## II MODIFICACIÓN DE ESTUDIO DE IMPACTO AMBIENTAL YANACOCHA

LEVANTAMIENTO DE OBSERVACIONES SENACE

Prepared for:  
Minera Yanacocha S.R.L.

Prepared by:  
STANTEC PERU S.A.

TÍTULO:  
**RUTAS DE TUBERÍAS PROPUESTAS Y EXISTENTES**

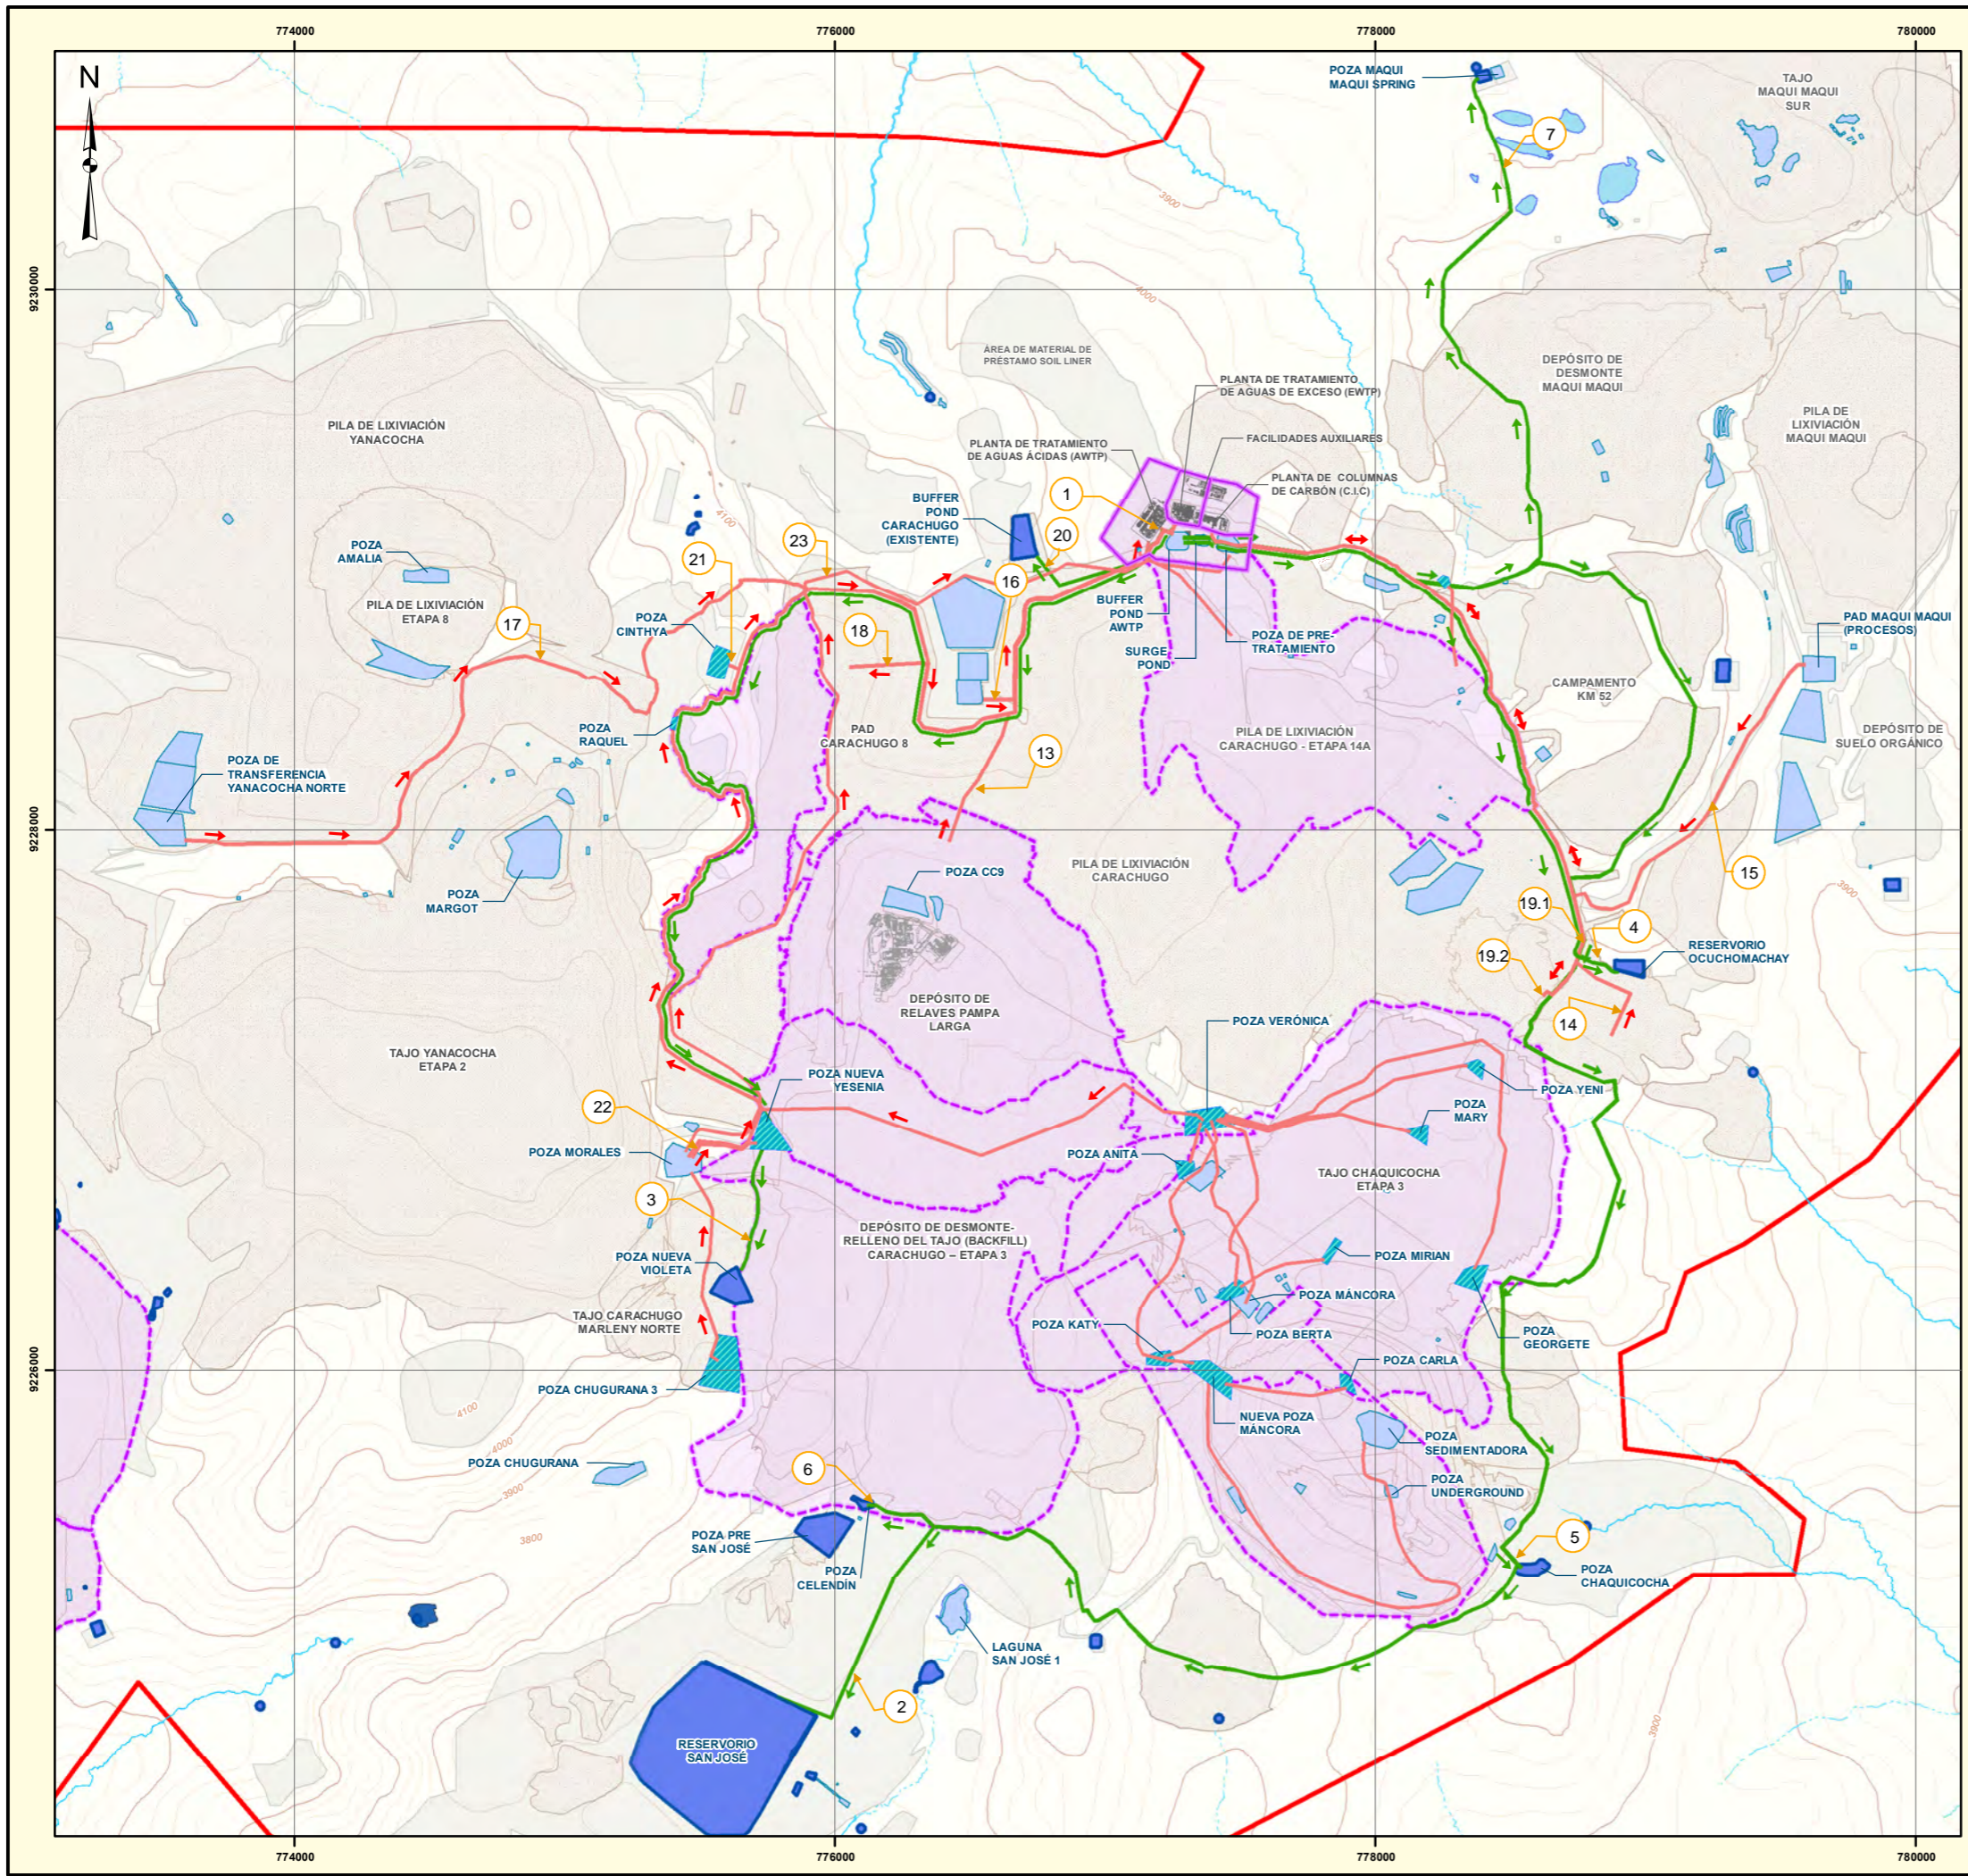
b) En la sección longitud de tuberías, señala: "Debido al cambio de diseño de algunos componentes y a la incorporación de algunos componentes nuevos, se deberá cambiar algunos tramos de las rutas de tuberías que fueron aprobaron en la I MEIA. Sin embargo, la mayoría de las nuevas rutas establecidas son existentes y están sobre área operativa y/o aprobada"; en la misma línea con lo anteriormente citado presenta información relevante en la Tabla 2.11.2.2-57 Longitud de tuberías - construcción de plantas AWTP, EWTP y CIC y Figura 2.11.2.2-83 Ubicación de las Plantas AWTP, EWTP y CIC; sin embargo, en concordancia con la observación precedente la condición de la propuesta no estaría descrita a nivel de factibilidad respecto con la descripción para el tipo de solución a transportar por las líneas de tuberías propuestas, condición de cambio en relación con el IGA aprobado, condición del terreno sobre la cual se emplazarán, cercanía con cuerpos de agua, condiciones de riesgo por posible interacción interacción y respectiva representación en plano en base con lo establecido en el artículo 41 del Decreto Supremo N°040-2014-EM.	b) Describa a nivel de factibilidad respecto con la descripción detallada para el tipo de solución a transportar por las líneas de tuberías propuestas (aguas de contacto y no contacto, aguas tratadas y crudas, utilización de líneas existentes o nuevas), de manera que se pueda sustentar la condición de cambio en relación con el IGA aprobado, condición del terreno sobre la cual se emplazarán, distancia con cuerpos de agua (p.e. ríos, lagunas, quebradas) y/o posibles receptores, condiciones de riesgo identificada e interacción con actividades poblacionales de ser el caso. Asimismo, deberá presentar los planos en base con lo solicitado y lo establecido en el artículo 41 del Decreto Supremo N°040-2014-EM.	2.11.2.2.11 Plantas de Tratamiento AWTP, EWTP y CIC, ítem Longitud de tuberías	000536 a 000540

Figura SENACE 60-1 Proyección de la ubicación de los humedales sobre la distribución de permeabilidad de la capa 1 del modelo

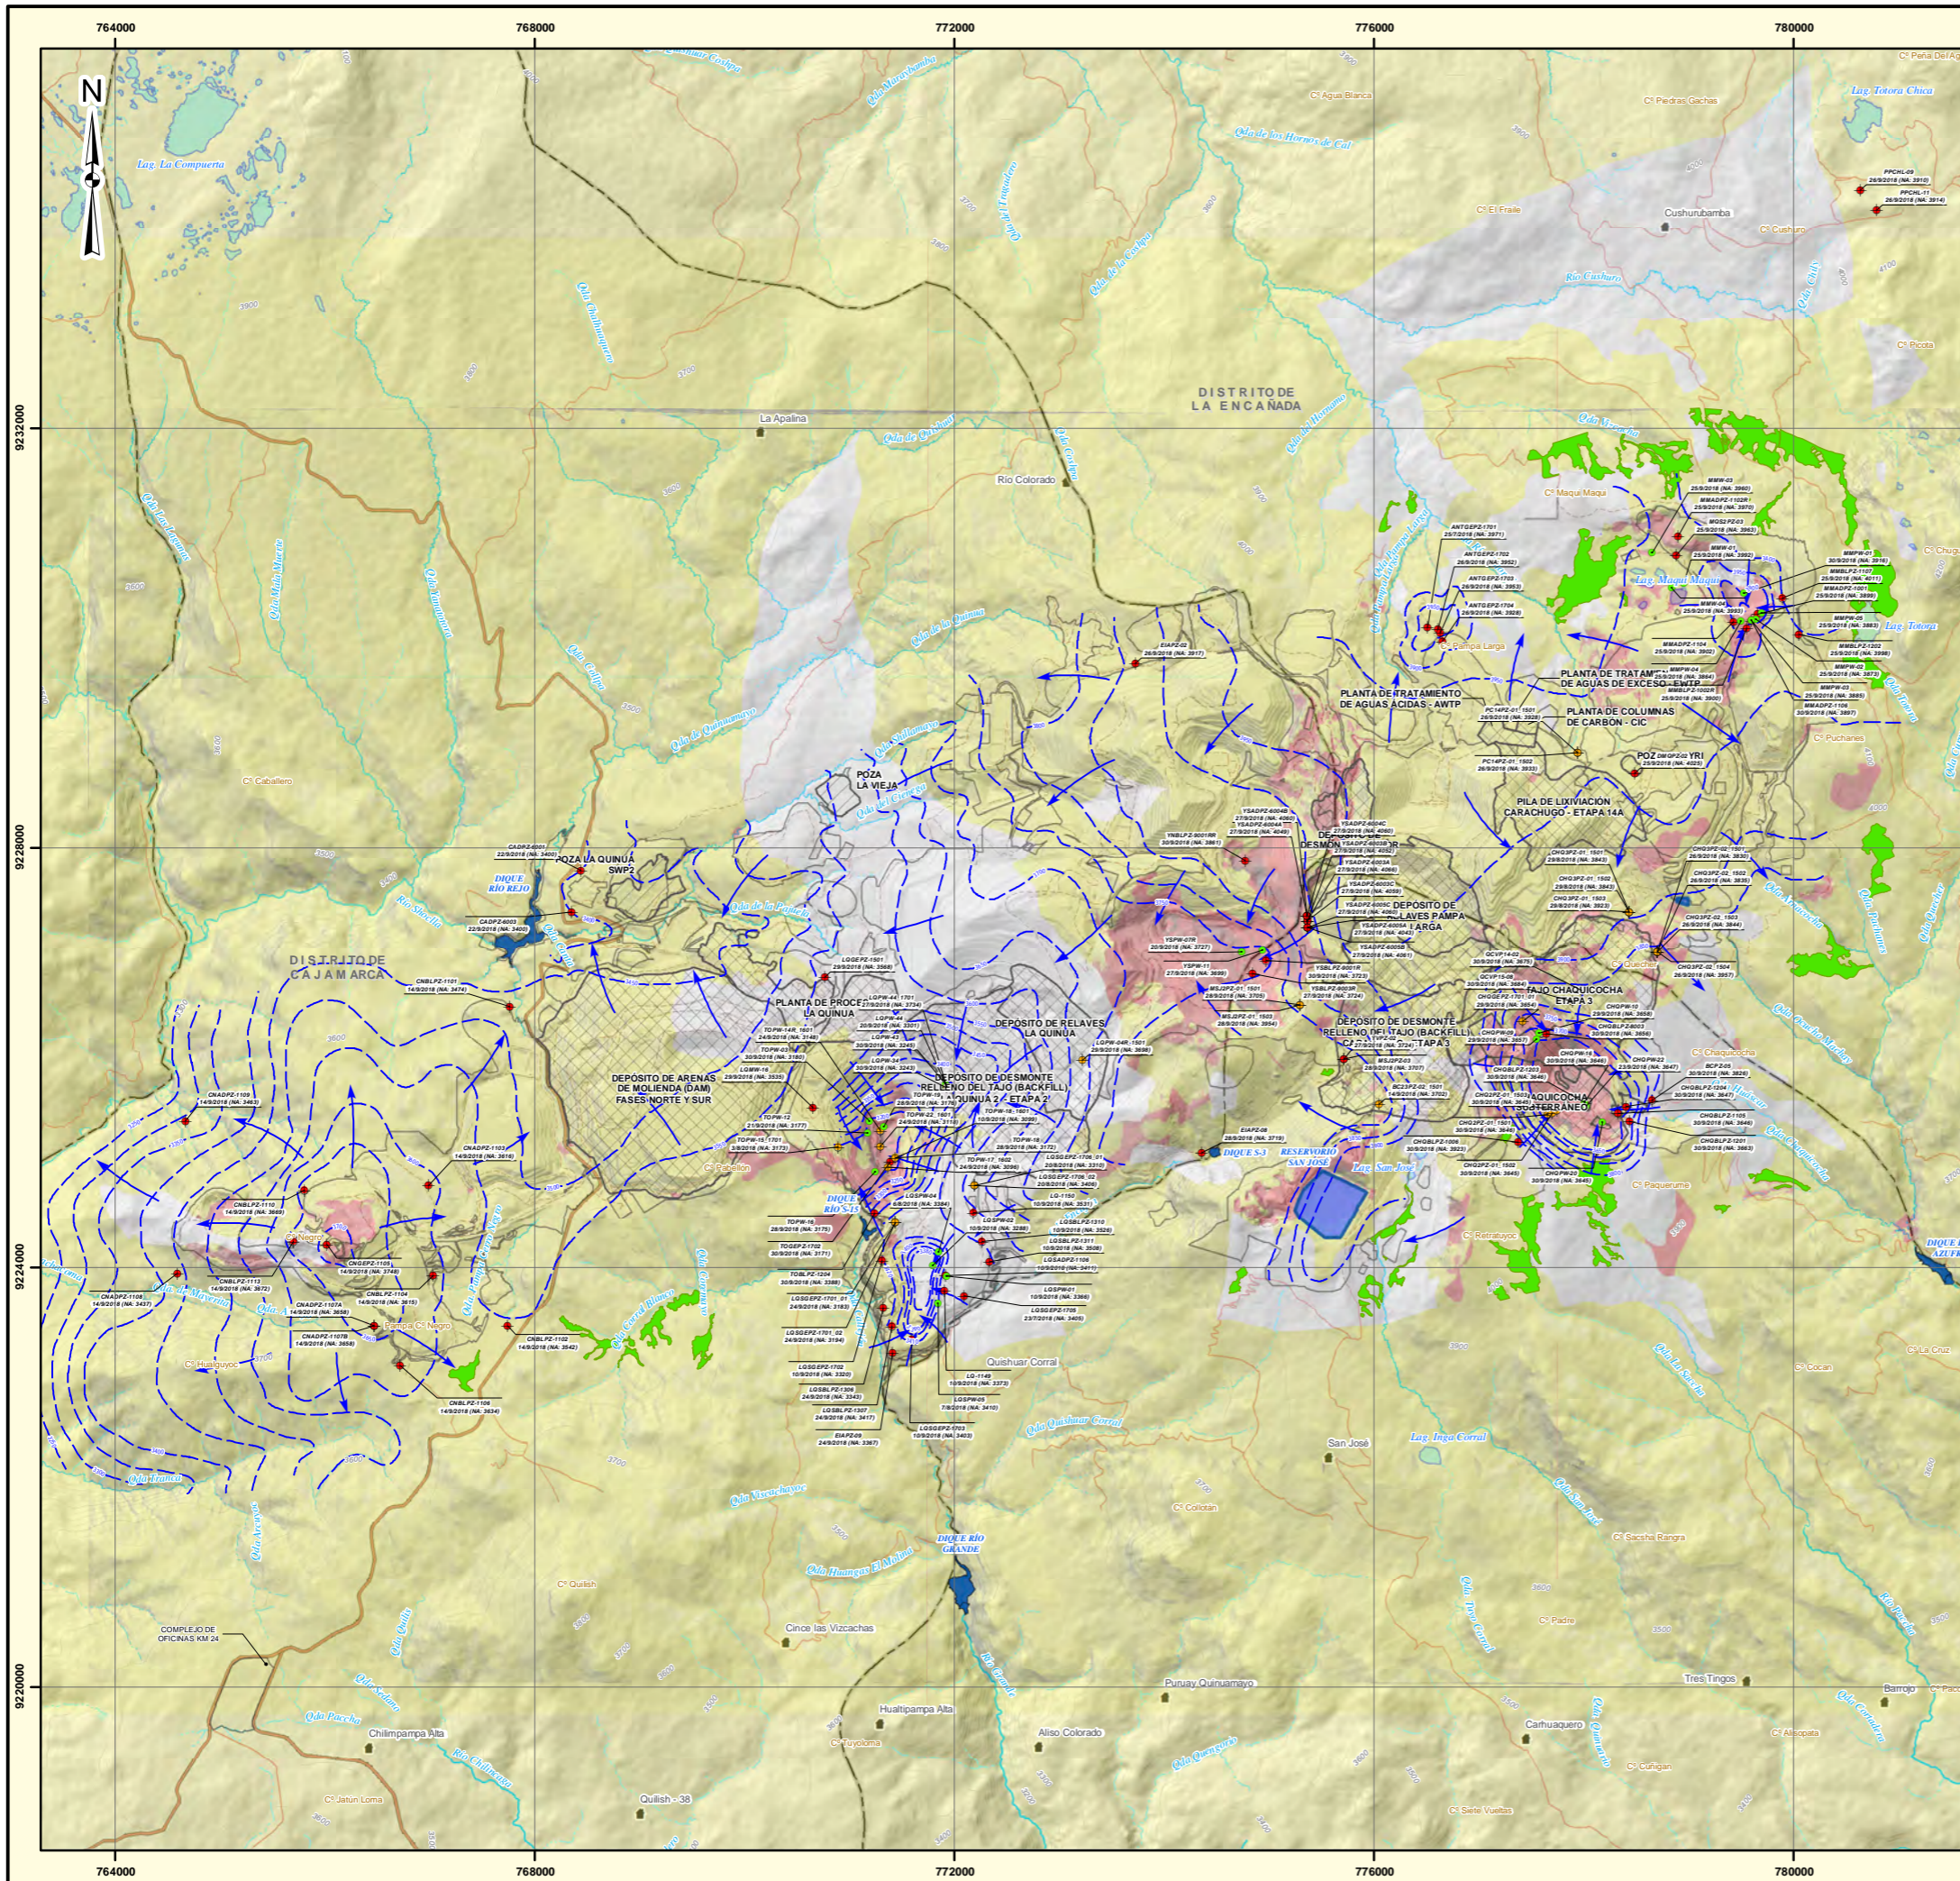
NUMERO	SUSTENTO	OBSERVACIÓN	SECCIÓN Y/O APÉNDICES	FOLIO
59	<p>En el ítem 3.3.4.3 Ecosistemas Frágiles Identificados en el Área de Estudio - Tabla 3.3.3.4-1, el Titular identifica Humedales y Lagunas; sin embargo, la composición de la flora (Anexo K.1 Informe de Monitoreo de Biodiversidad Terrestre) de Línea Base evidencia que los Humedales corresponden a Páramos; mientras que los Pajonales Andinos corresponden a Jalcas, según lo indicando en la Memoria Descriptiva del Mapa Nacional de Cobertura Vegetal (MINAM 2015) para Páramo (Para) y Jalca (Ja), los cuales, según el artículo único de la Ley N° 29895, que modificó el artículo 99 de la Ley N° 28611, Ley General del Ambiente, corresponden a Ecosistema Frágiles, por lo cual, los Páramos y Jalca deberán ser incluidos y caracterizados en esta sección, identificando los impactos y medidas de manejo. Asimismo, durante la visita técnica realizada al área de estudio (INFORME N° 00192-2020- SENACE-PE/DEAR), se identificó una laguna endorreica de origen natural dentro de la huella del componente Depósito de Desmonte Mirador y un humedal de tipo Páramo en la huella del componente Poza Yajayri, por lo que será necesario que el Titular caracterice y los considere como ecosistemas frágiles.</p>	<p>Se requiere que el Titular:  <b>a) Corrija la identificación de "Humedales" por Páramos e incluya las Jalcas;</b> siendo que Páramos y Jalcas (definidos como ecosistemas frágiles en el artículo 99 de la Ley N° 28611) han sido evidenciados por la composición florística de "Humedal" y "Pajonal Andino", respectivamente, presentada por el Titular, y guardan relación con lo precisado en Memoria Descriptiva del Mapa nacional de Cobertura Vegetal (MINAM 2015). Consecuentemente, deberá considerar los impactos y medidas de manejo para ambos ecosistemas frágiles, y <b>actualizar la información en el ítem 3.3.4.5 "Estado de Conservación de la Flora y la Fauna Terrestre"</b>.</p>	<p>Sección 3.3 Descripción de Medio Biológico, Subsección 3.3.1.1 Diversidad de Ecosistemas, ítem Ecosistemas naturales, Figura 3.3.1-2 Ecosistemas en el Área de Estudio</p> <p>Sección 3.3 Descripción de Medio Biológico, Subsección 3.3.3.1 Flora Terrestre, ítem Unidades de Vegetación</p> <p>Figura 3.3.3-1 Mapa de Unidades de Vegetación</p> <p>Sección 3.3 Descripción de Medio Biológico, Subsección 3.3.4.3 Ecosistemas Frágiles Identificados en el Área de Estudio</p>	<p>001869-001871-002812</p> <p>001896-001897-002815</p> <p>002145-002146</p>
